改善箇所説明図

基準不適合箇所

基準不適合発生箇所①

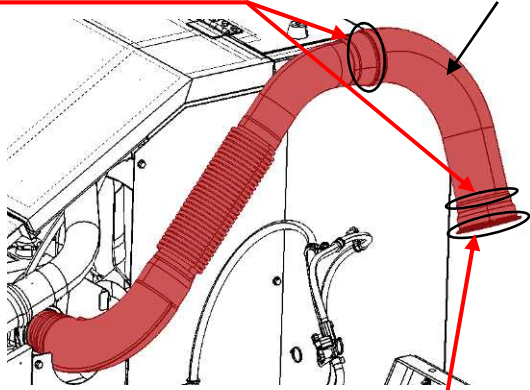
- ①ホイール・クレーンの排気管において、排気管接合部の溶接施工が不適切なため、接合部の強度が不足しているものがある。そのため、原動機の振動等により亀裂が生じ、そのままの状態で使用を続けると、亀裂が進行し、接合部が破断して排気ガスが漏れ、最悪の場合、騒音及び排出ガスの基準値を満足しないおそれがある。
- ②ホイール・クレーンの排気管において、固定方法が不適切なため、原動機の振動等により発生した応力によって、フランジに亀裂が生じることがある。そのため、そのままの状態で使用を続けると、亀裂が進行し、フランジが破断して排気ガスが漏れ、最悪の場合、騒音及び排出ガスの基準値を満足しないおそれがある。

- ①全車両、排気管を良品に交換する。
- ②全車両、排気管に固定サポートを追加する。
